**ГОСТИНИЦА, РАСПОЛОЖЕННАЯ ПО АДРЕСУ: Г. МОСКВА, ВНУТРИГОРОДСКОЕ
МУНИЦИПАЛЬНОЕ ОБРАЗОВАНИЕ ПРЕОБРАЖЕНСКОЕ, УЛ. ПОТЕШНАЯ, ВЛ.5, СТР. 1, 2.**

Системы автоматизации водоснабжения и канализации. Подземная автостоянка.

Замечания к РАБОЧЕЙ ДОКУМЕНТАЦИИ

Дата замечаний 27.11.2024

Схема автоматизации системы дренажных насосов с 1 насосом

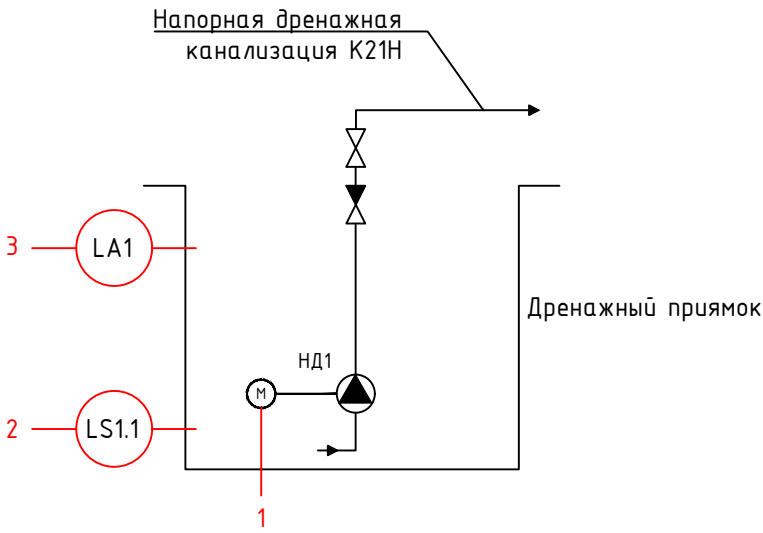
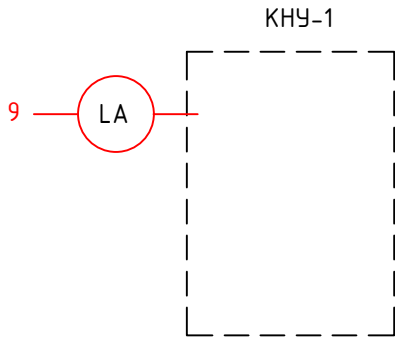
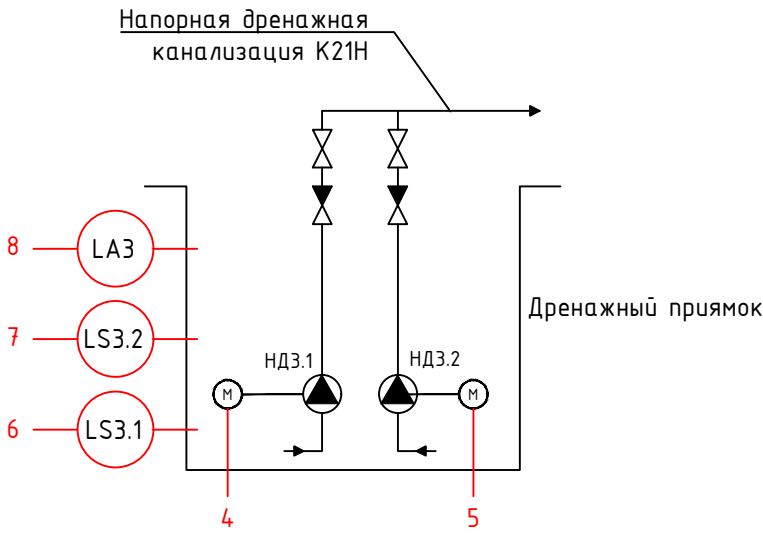
Графическая часть. Проектные и технические решения			
1	2,3,5	11-ОМ/2023-АВК.1, 11-ОМ/2023-АВК.ВНС Отсутствуют условные обозначения. Необходимо отразить в графической части.	Не принимается. На планах присутствуют УГО, на схемах автоматизации используются УГО согласно - ГОСТ Р 21.208-2013 "Автоматизация технологических процессов. Обозначения условные приборов и средств автоматизации в схемах", ссылка на ГОСТ присутствует в перечне нормативных документов
2		11-ОМ/2023-АВК.1 Проект ссылается при монтаже системы на Инструкцию по монтажу и эксплуатации AlarmControl 1 которая не описана данным проектом. Необходимо отразить в данном разделе.	Принимается. Ссылка на инструкцию убрана, в ОД добавлено подробное описание работы AlarmControl1
3		11-ОМ/2023-АВК.1 Проект ссылается на оборудование (насосы, поплавки, комплектный кабель) учтенный в другом разделе. Не указана маркировка и комплектность. Необходимо отразить в данном разделе.	Не принимается. Маркировка, в том числе и комплектного кабеля присутствует в проекте, кабель заказанный в других разделах (ЭОМ и АСУД), маркируется в соответствующих разделах, в разделе АВК присутствует ссылка на соответствующий раздел

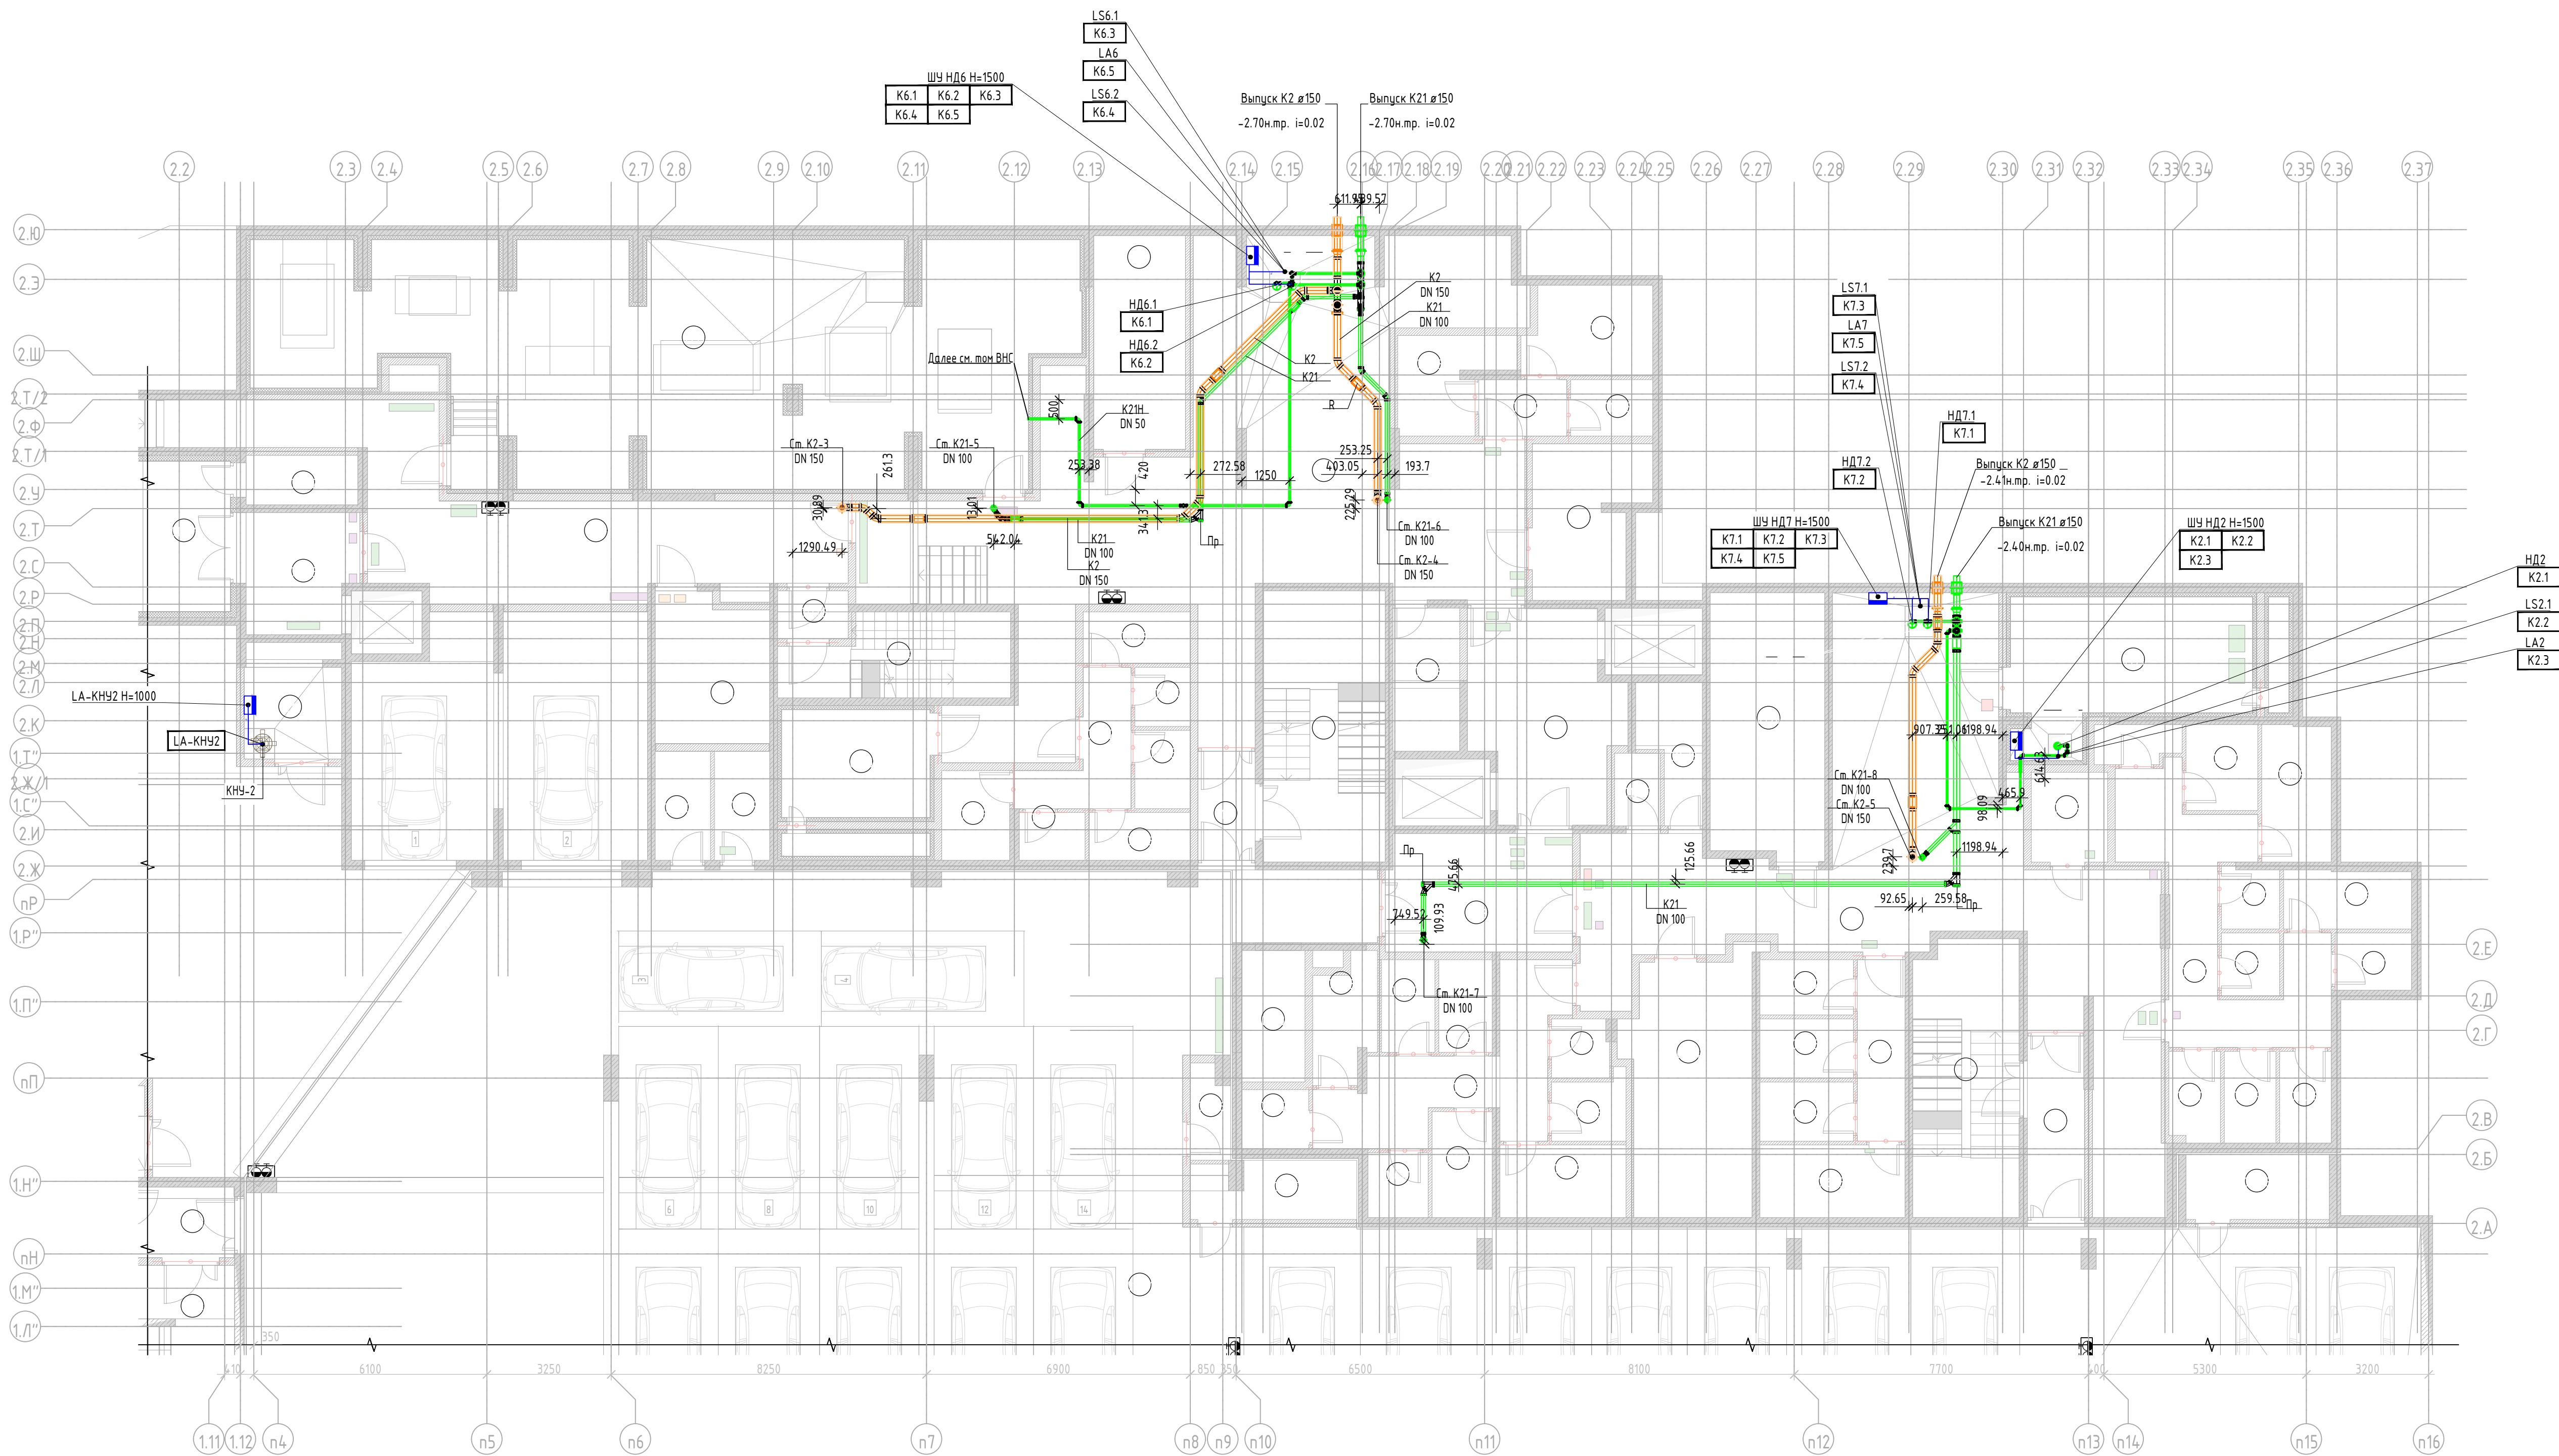
№ п/п	№ листа	Замечание	Обоснование	Статус
Проектные решения				
1.	1	Отсутствуют согласования с разделами ВК (выдавший задание на установку ШУ) и ЭОМ (получивший задание на подключение ШУ)	ГОСТ Р 21.101-2020 Приложение Ж. В графах на поле для подшивки листа	Принимается.
2.	6	Не соответствует расположение название шкафов управления ШУНД1 в разделе АВК1 и ЭМ1 лист.13 (обозначен ШУН14.1)		Принимается. Разработчику раздела ЭОМ, отправлено задание с наименованием и расположением шкафов управления дренажными насосами
3.	7	Не соответствует расположение название шкафов управления ШУНД2 в разделе АВК1 и ЭМ2 лист.18 (обозначен ШУН14.2)		См. выше
4.	6	Не соответствует название шкафов управления ШУНД3 в разделе АВК1 и ЭМ4 лист.19 (обозначен ШУН11.2)		См. выше
5.	6	Не соответствует расположение название шкафов управления ШУНД4 в разделе АВК1 и ЭМ1 лист.13 (обозначен ШУНД1)		См. выше

6.	6	Не соответствует расположение название шкафов управления ШУНД5 в разделе АВК1 и ЭМ1 лист.13 (обозначен ШУН11.1)		См. выше
7.	7	Не соответствует расположение название шкафов управления ШУНД6 в разделе АВК1 и ЭМ2 лист.13 (обозначен ШУН11.4)		См. выше

12.	6	Не запитан шкаф управления ШУНД11 в разделе АВК1 и ЭМ4	Запитать или перенести в раздел АТМ	В разделе АВК1 шкаф управления и сопутствующие материалы учтены. Разработчику раздела ЭОМ, отправлено задание с наименованием и расположением шкафа управления дренажными насосами

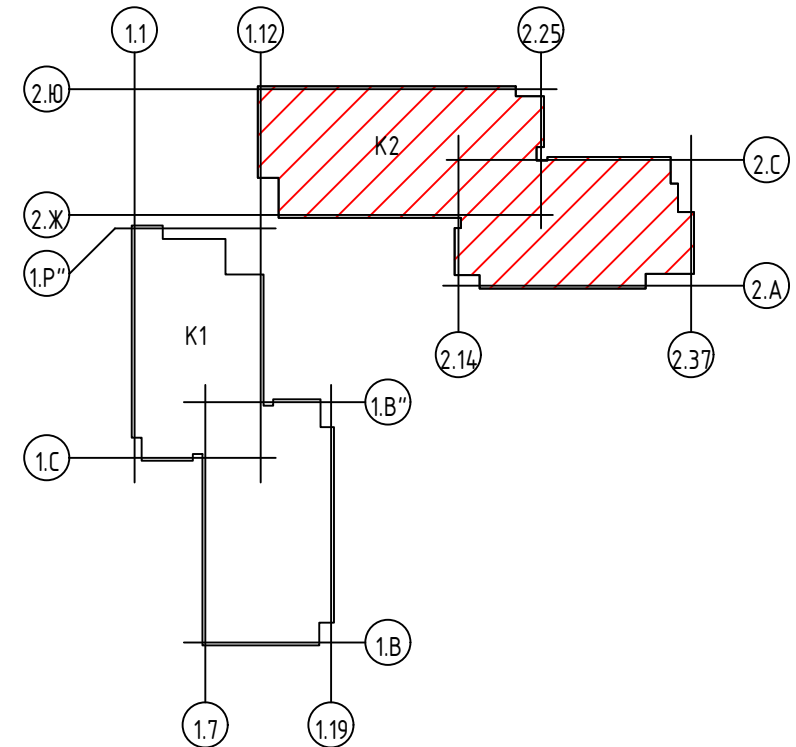
8.	7	Не соответствует расположение название шкафов управления ШУНД7 в разделе АВК1 и ЭМ2 лист.12 (обозначен ШУН11.5)		См. выше
9.	8	Не соответствует расположение название шкафов управления ШУНД8 в разделе АВК1 и ЭМ4 лист.13 (обозначен ШУДН2)		См. выше

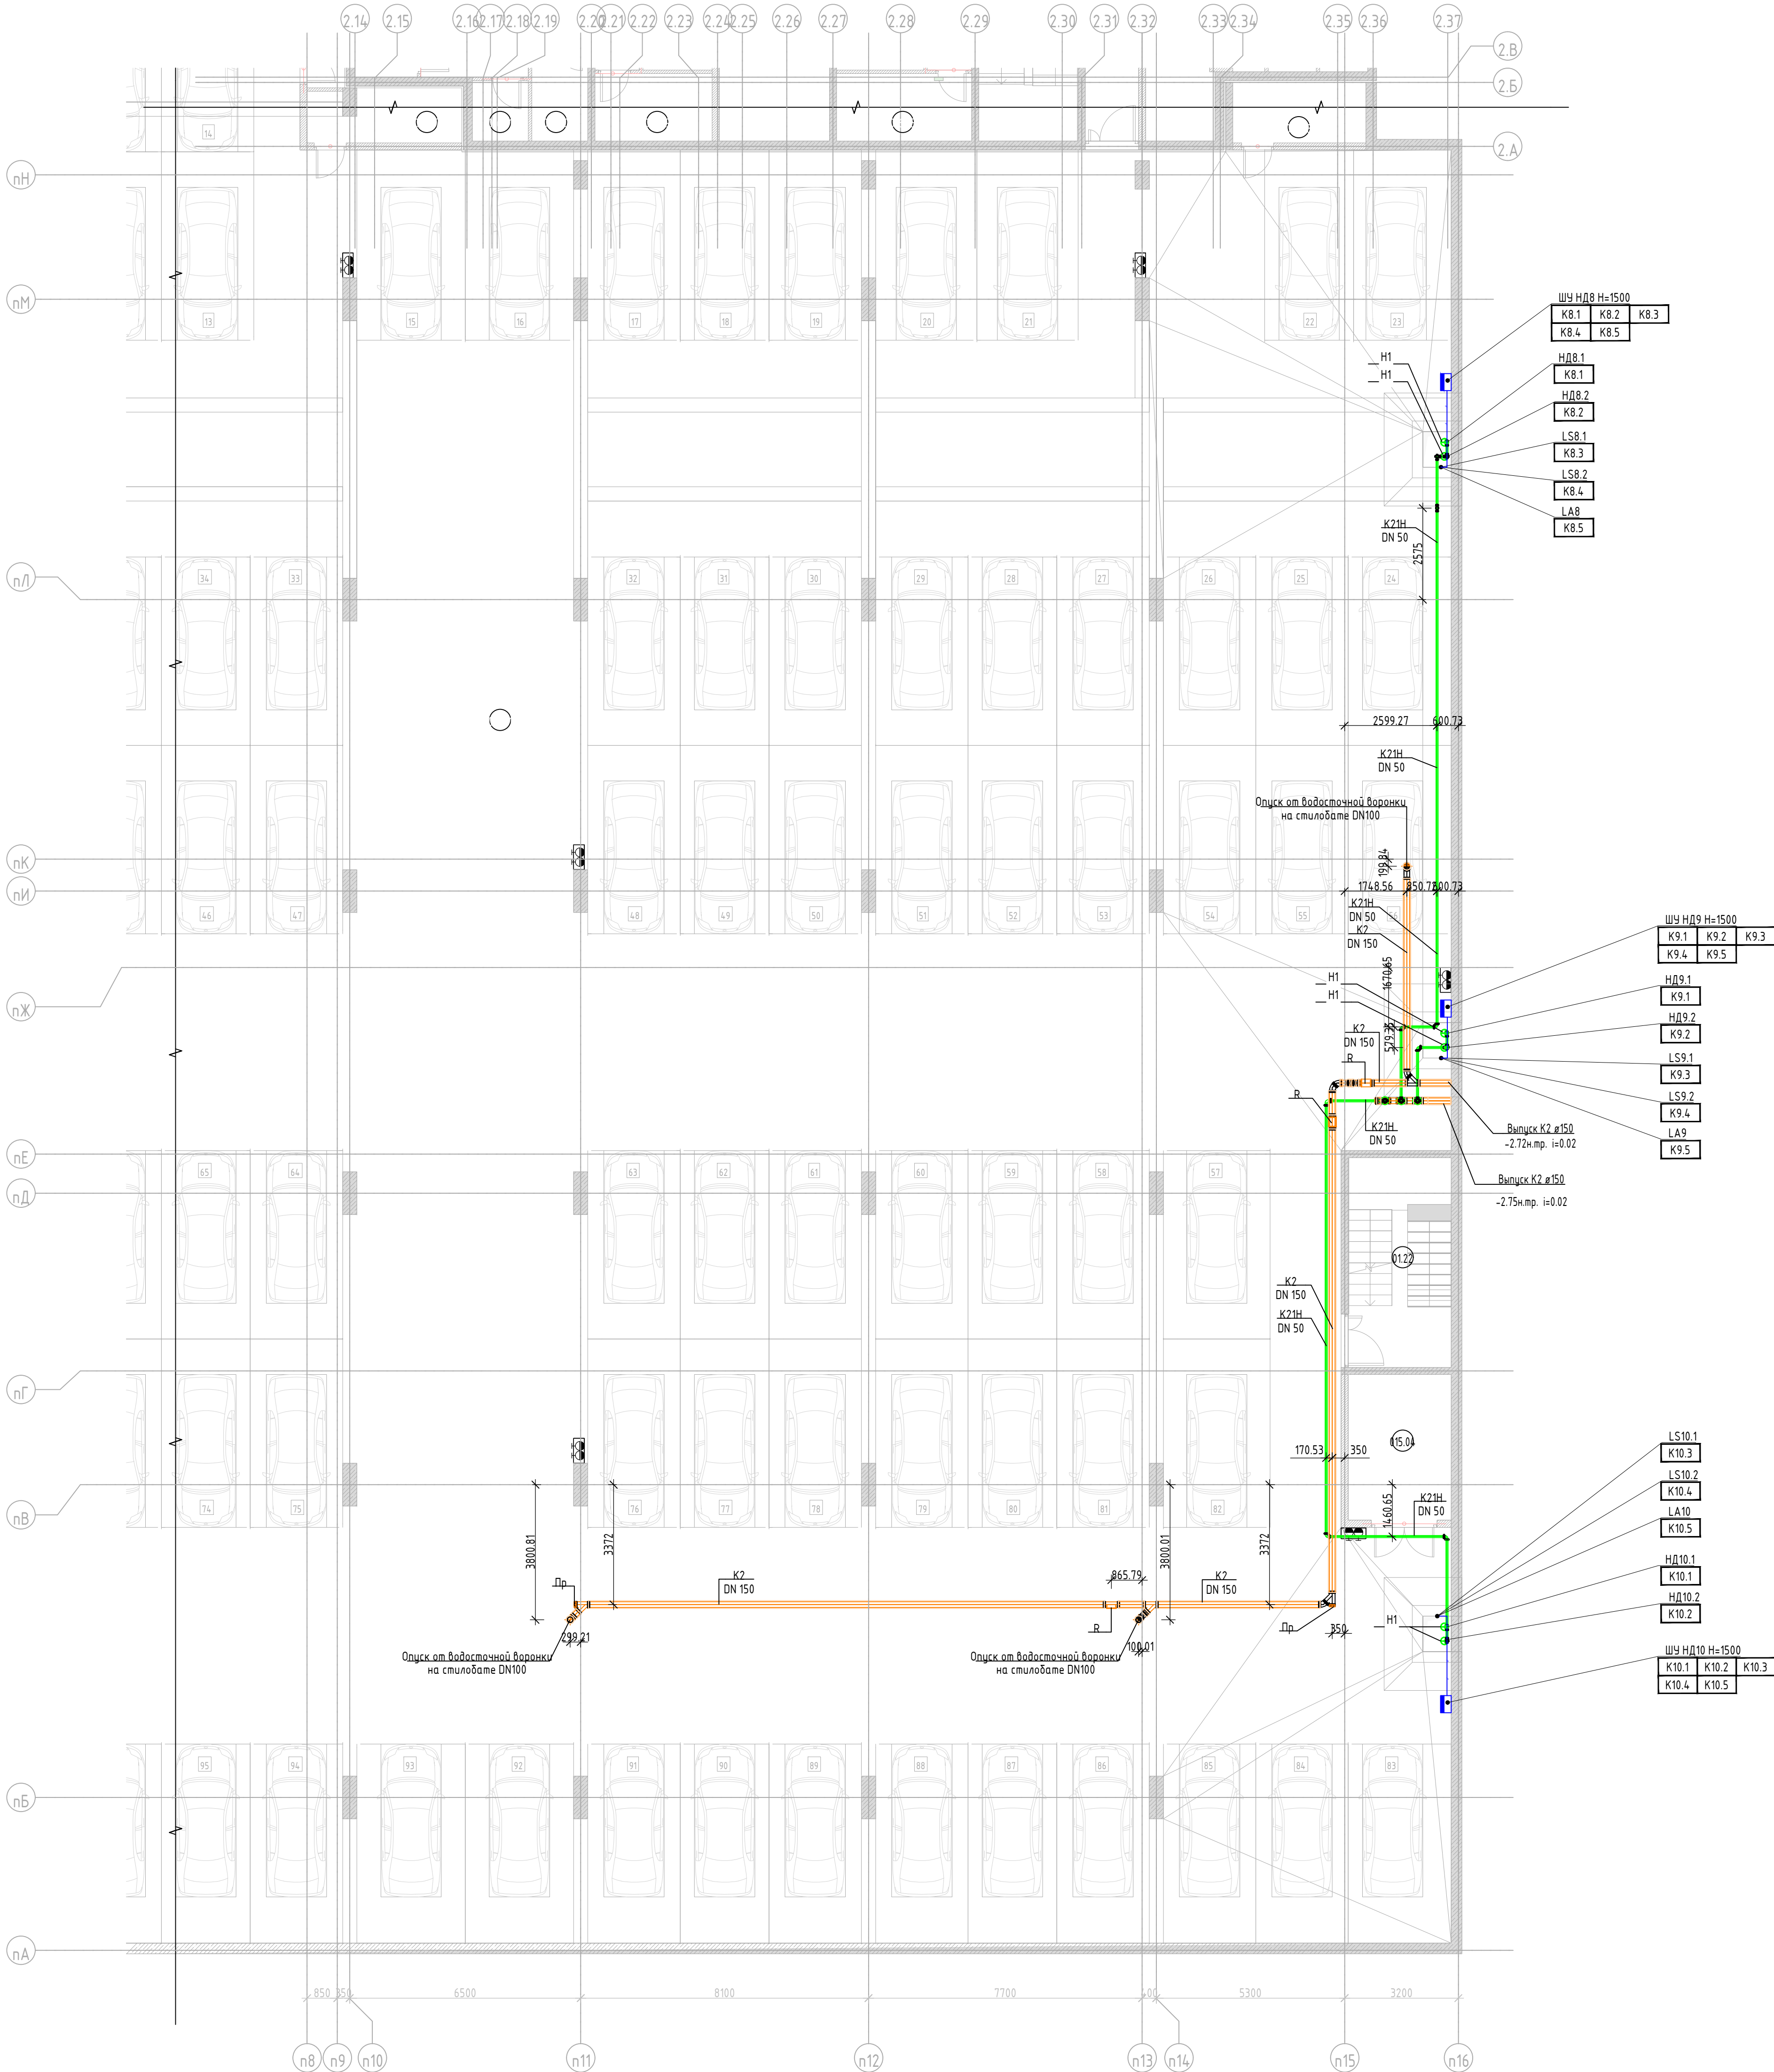
10.	8	Не соответствует расположение название шкафов управления ШУНД9 в разделе АВК1 и ЭМ4 лист.13 (обозначен ШУДН3)		См. выше
11.	8	Не соответствует название шкафов управления ШУНД10 в разделе АВК1 и ЭМ4 лист.13 (обозначен ШУДН4)		См. выше
